**Avis en date du 14 janvier 2021
de la Mission régionale d'autorité environnementale d'Île-de-France
sur le projet d'extension du parc d'activités « Hauts des Près » situé à Brie-Comte-Robert (Seine-et-Marne)**

Le présent avis porte sur le projet d'extension du parc d'activités « Hauts des Près » à Brie-Comte-Robert (77) et sur l'étude d'impact associée, datée d'octobre 2020. Il est émis dans le cadre d'une demande de permis d'aménager.

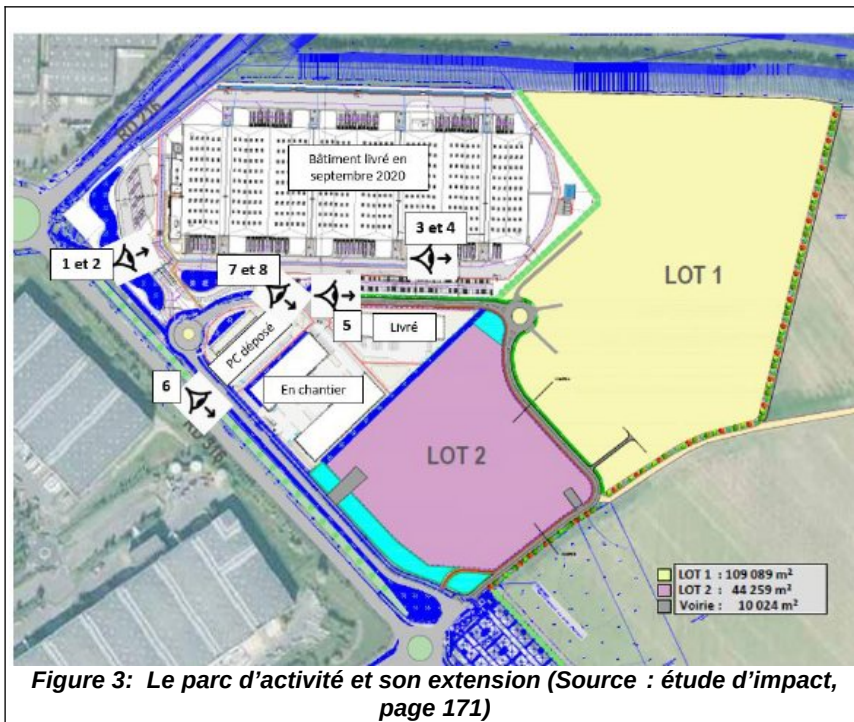
D'autre part, le parc d'activités s'installe à proximité d'une aire d'accueil des gens du voyage. Cette aire initialement située dans l'emprise de la première phase du parc d'activités a été déplacée au sud de l'extension pour permettre l'implantation du projet à l'occasion de la tranche n°1 (cf. figures 3 et 5).

L'avis de 2016 mentionnait qu'il manquait l'étude des impacts du projet sur cette aire (en particulier les conditions de déplacement de l'aire au sud du projet). La présente étude ne décrit pas de

manière satisfaisante les impacts du projet sur cette aire du point de vue sanitaire (bruit et pollution de l'air). L'impact est uniquement décrit en termes d'accès.
